Mission régionale d'autorité environnementale

**Avis délibéré de la mission régionale d'autorité environnementale
sur le parc photovoltaïque au sol porté par la SAS SOLARHONA
sur la commune de Saint-Romain-en-Gal (69)**

Avis n° 2023-ARA-AP-1509

Avis délibéré le 17 mai 2023

Figure 2: Proposition de variantes d'implantation du projet (source : dossier)

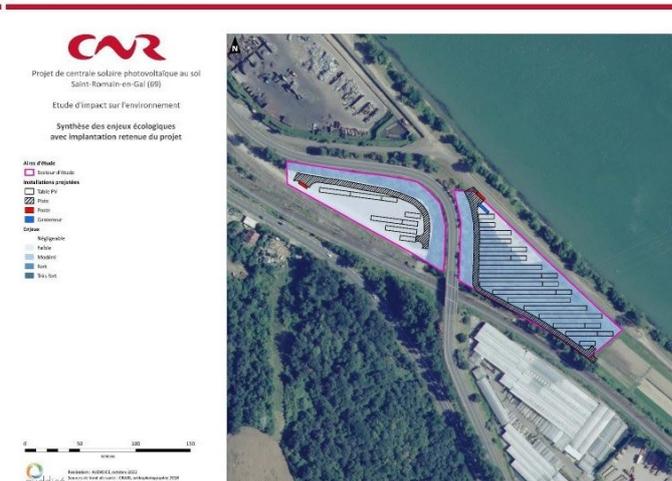
Selon le dossier, le travail de prospection⁸ réalisé sur la commune n'a pas permis de mettre en évidence des solutions de substitution au projet. En matière de conception du projet, le dossier propose deux variantes sur le même site en termes de réduction et d'optimisation de la couverture des panneaux solaires. Cependant, l'étude d'impact aurait pu utilement élargir cette recherche sur le territoire intercommunal et expliquer en quoi le choix retenu s'inscrit dans une démarche du moindre impact environnemental notamment au regard du secteur boisé situé au sud-est et de son classement en zone naturelle dans le PLU en vigueur.

- mettre en cohérence les parties de l'étude d'impact et du résumé non technique relatives à la compatibilité du projet avec les documents d'urbanisme ;
- prendre en compte les prescriptions du règlement écrit concernant la protection des alignements d'arbres repérés sur le règlement graphique ;
- reconsidérer l'absence de présentation d'alternatives d'implantation du projet à l'échelle intercommunale sur des espaces de moindre sensibilité environnementale ;
- justifier le scénario retenu notamment sur la base de critères environnementaux.

Figure 3: synthèse des enjeux écologiques (source : dossier)

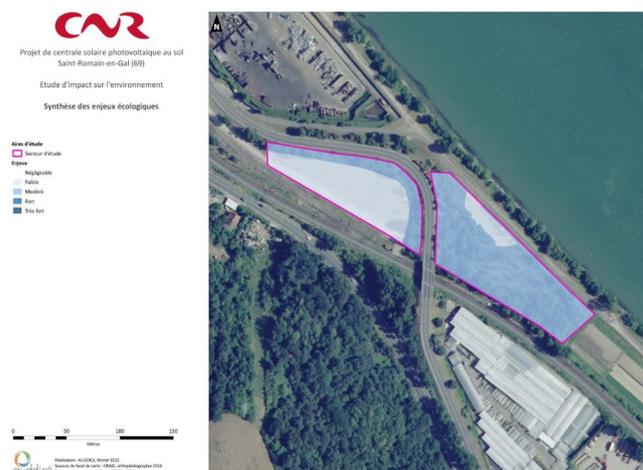
L'Autorité environnementale recommande de consolider les résultats d'inventaires sur le site pour certains cortèges (chiroptères/mammifères/insectes/amphibiens/reptiles).
